КАТАНКА АЛЮМИНИЕВАЯ

ТЕХНИЧЕСКИЕ УСЛОВИЯ

ГОСТ 13843—78

Изменение № 2 ГОСТ 13843—78 Катанка алюминиевая. Технические условия
Утверждено и введено в действие Постановлением Государственного комитета
СССР по стандартам от 05.12.88 № 3946

Схема погрузки бухт катанки

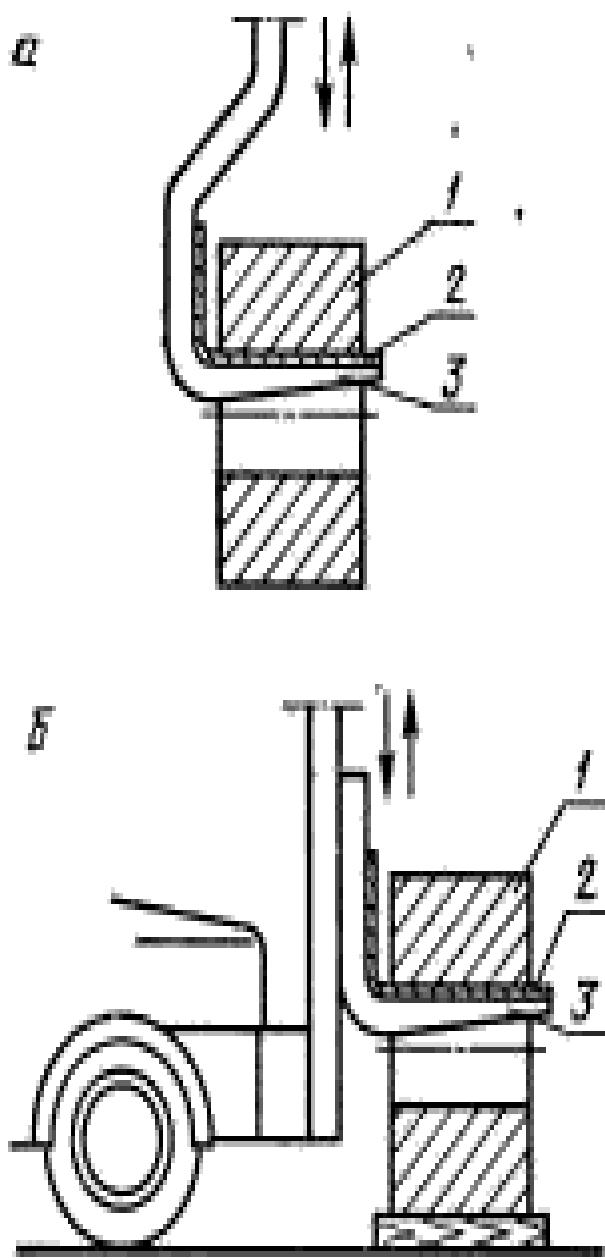
Приложение 1. Подрисуночная подпись. Заменить слова: «2 — эластичная прокладка» на «2 — предохраняющая прокладка (резина, войлок, древесина и т. п.)».
